01.04.2016 TABEL Q & A 2**ÎNTREBĂRI**

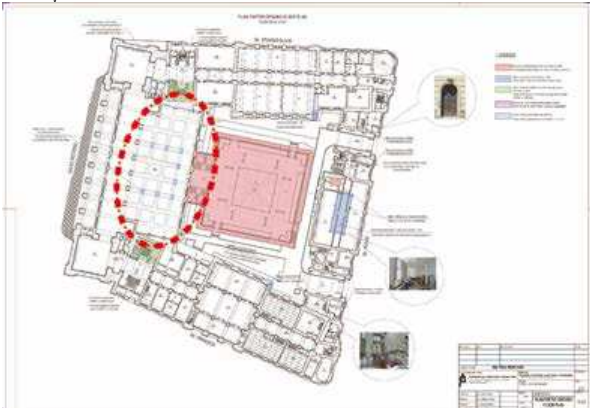
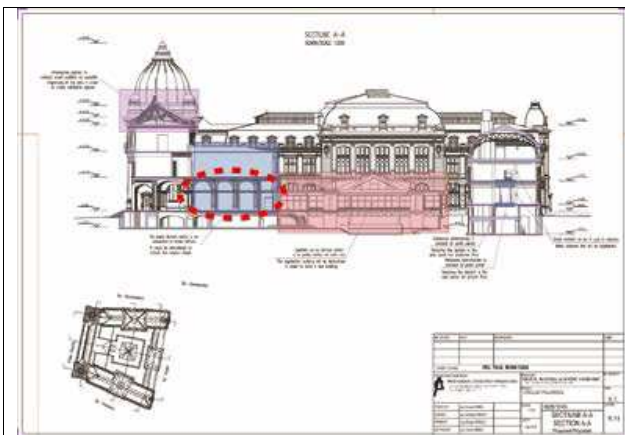
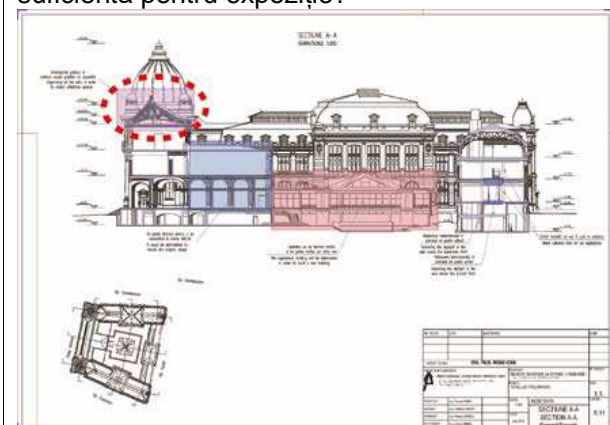
Q35 / Anexa 5 "Raportul de expertiză tehnică - EXTRAS" recomandă demolarea coșului de fum în clădirea paralelă cu Strada Poștei la pagina 17, în timp ce desenul "3.3.2_Studiul volumului.pdf" sugerează probabil o recuperare a siluetei coșului de fum inițial. Care ar trebui respectată?

Din punct de vedere structural este recomandat (și este bine) să fie demolate toate coșurile de fum. La ambele seisme majore (din 1940 și în 1977) coșurile de fum au căzut, avariind structura de rezistență a clădirii.

Dacă se dorește refacerea volumetriei coșului, cu altă destinație (vederi panoramice) aceasta va avea o structură nouă care va respecta toate normele de rezistență și stabilitate aflate în vigoare la data proiectării.

Trebuie făcută o structură nouă cu tot cu fundații și care să fie independentă de structura clădirii actuale.
